TSB No.	KT2006112704	TSB Type	Field Fix	Language	Russian
Distributor	53106 (KMC)	Published	11/27/2006	Modified	
Model	CARNIVAL/SEDONA(VQ) (all), OPIRUS/AMANTI(GH) (all), SORENTO(BL) (all)				
Area	East Europe<B< td>				
Gr./Sys./Comp	Engine Mechanical System / Timing System /				
Symptom	ENN001 - Noise				
Subject	ШУМ ОТ ЦЕПИ МЕХАНИЗМА ГАЗОРАСПРЕДЕЛЕНИЯ И ОТ ВЗАИМОДЕЙСТВИЯ ВЫПУСКНОГО КОЛЛЕКТОРА С ДРУГИМИ ЧАСТЯМИ (TSB NO. IN ENGLISH : KT2006103101)				
Description	<p>■ Признак/Состояние</p> <p>В некоторых автомобилях моделей CARNIVAL/SEDONA (VQ), OPIRUS/AMANTI (GH) и SORENTO (BL) с двигателями Lambda (λ) объемом 3,3 или 3,8 литра может появляться аномальный шум из отсека двигателя, описанный ниже.</p> <p>1) Шум в виде стука или громоухания, издаваемый неисправным натяжителем цепи механизма газораспределения (А) в первые 4-5 секунд работы после запуска холодного двигателя [К СВЕДЕНИЮ] Прослушайте прилагаемый звуковой файл, 'Lambda Chain Tensioner - Cold Start Noise.mpeg.' (Натяжитель цепи двигателя Lambda – шум при холодном запуске).</p> <p>2) Тикающий звук наподобие шума от клапанов, издаваемый неисправным натяжителем цепи механизма газораспределения на холостом ходу при теплом или

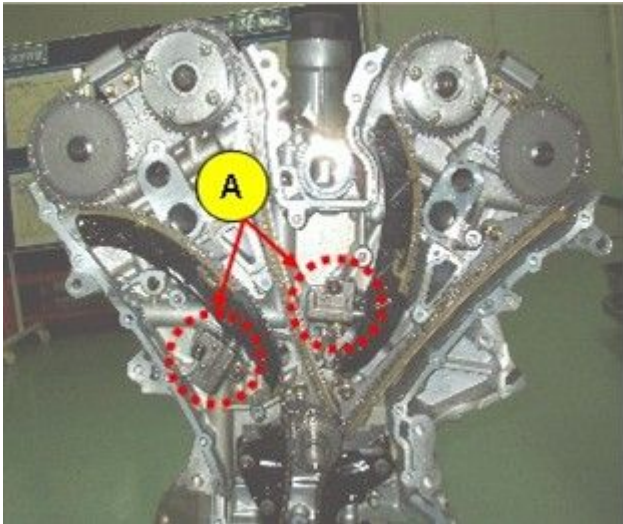
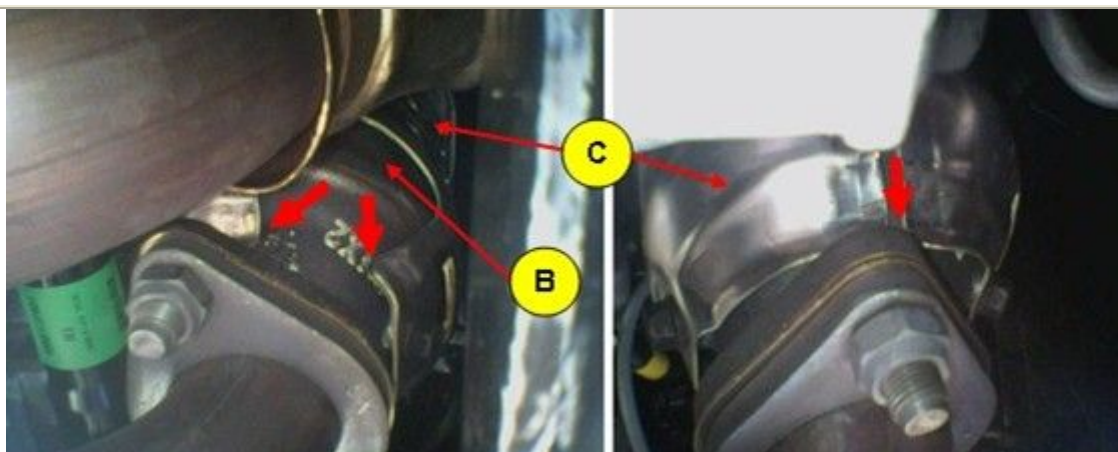
- Interference noise, resulting from short of clearance between exhaust manifold body (B) and heat protector (C)
- Possible interference areas are marked by red arrows as shown above.

- 1) В автомобилях, в которых возникает аномальный шум из-за неисправного натяжителя цепи механизма газораспределения в первые 4-5 секунд работы после запуска холодного двигателя или на холостом ходу при теплом или горячем двигателе, замените два натяжителя цепи механизма газораспределения новыми натяжителями измененной конструкции в соответствии с руководством по ремонту каждой модели.
- 2) В переднеприводных автомобилях, в которых возникает аномальный шум из-за взаимодействия корпуса выпускного коллектора и теплозащитного кожуха, проверьте и увеличьте зазор между корпусом выпускного коллектора и теплозащитным кожухом, особенно на показанных выше участках, до 3~5 мм с помощью соответствующего инструмента.
См. Service Procedure.

Регулировка зазора выпускного коллектора	
Неправильный зазор выпускного коллектора	Правильный зазор выпускного коллектора

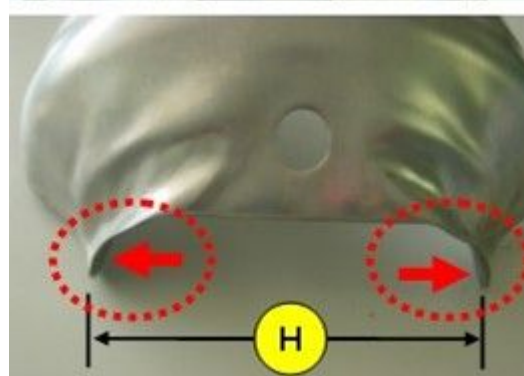
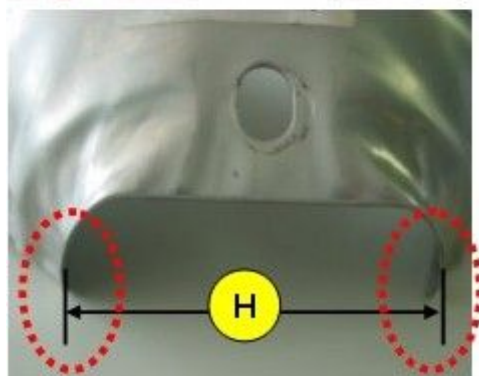
[F: 0 ~ 1.5mm, G: 3~5mm, H: 70mm]

Если зазор между корпусом выпускного коллектора и теплозащитным кожухом находится в пределах от 0 до 1,5 мм, как показано на левом верхнем изображении, то может возникнуть шум от взаимодействия частей. В таком случае, отогните оба края теплозащитного кожуха с помощью соответствующего инструмента, как показано на верхнем правом изображении, чтобы зазор был в пределах от 3 до 5 мм.
